MEMOIRE EN REPONSE A L'AUTORITE ENVIRONNEMENTALE

KS GROUPE

Parc d'activités Cernay-lès-Reims
Saint Léonard
CERNAY-LES-REIMS (51 420)

Avis délibéré de la Mission Régionale d'Autorité environnementale du Grand Est en date du 15 janvier 2019 sur le projet d'exploitation d'un entrepôt à Cernay-lès-Reims (51) de la société KS GROUPE Avis n°MRAe 2019APGE5

VUE AERIENNE 1

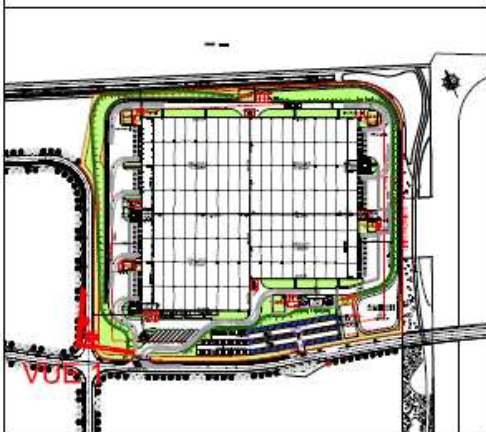
L'Autorité environnementale recommande au pétitionnaire de compléter son dossier pour indiquer dans quelle mesure l'enjeu paysage a été pris en compte au nord, au niveau de la transition entre l'espace agricole et le projet et, à l'appui de cette analyse, de présenter des vues d'insertion paysagère selon différents points de vue rapprochés et éloignés.

Les insertions paysagères ci-dessous permettent de visualiser la transition entre le projet et l'espace agricole au Nord.
